21京大施環化第79号  
令和3年10月4日

京都大学複合原子力科学研究所  
原子炉設置変更承認申請書（臨界実験装置の変更）  
の本文及び添付書類の一部補正について

京都大学複合原子力科学研究所原子炉設置変更承認申請書（臨界実験装置の変更）の本文及び添付書類を別添1～別添4のとおり一部補正する。

第 6-6-2 図 複合原子力科学研究所周辺の飛行航路図及び航空標識所<sup>8)</sup>

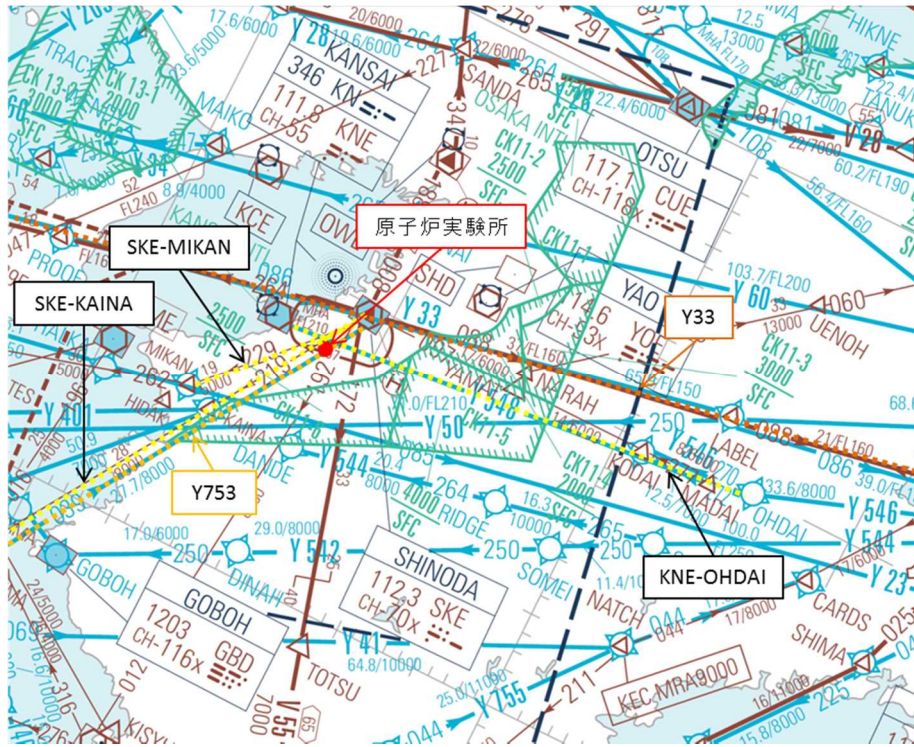
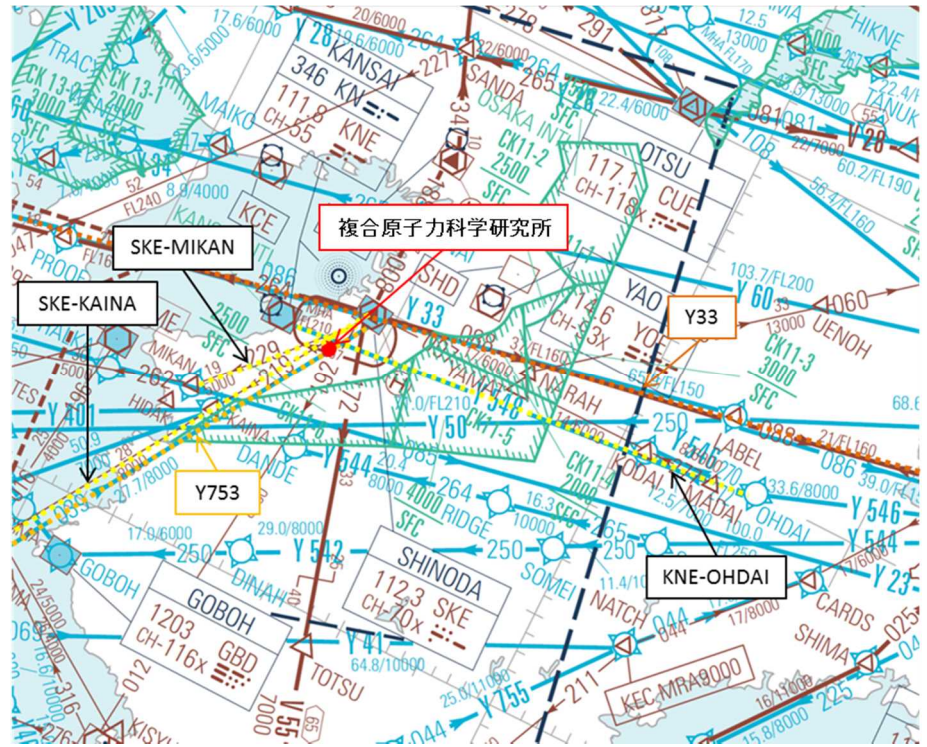
変更の内容（添付書類 6） 変更比較表  
（該当箇所のみを記載）

令和元年5月31日付け19京大施環化第47号をもって申請した 京都大学複合原子力科学研究所原子炉設置変更承認申請書（臨界実験装置の変更）	変更	補足
 <p data-bbox="331 1139 797 1166">第 6-1-1 図 臨界集合体棟及び線量評価点の位置</p>	 <p data-bbox="1270 1139 1736 1166">第 6-1-1 図 臨界集合体棟及び線量評価点の位置</p>	<p data-bbox="1984 754 2130 874">記載の適正化 （中央管理室 の消去）</p>
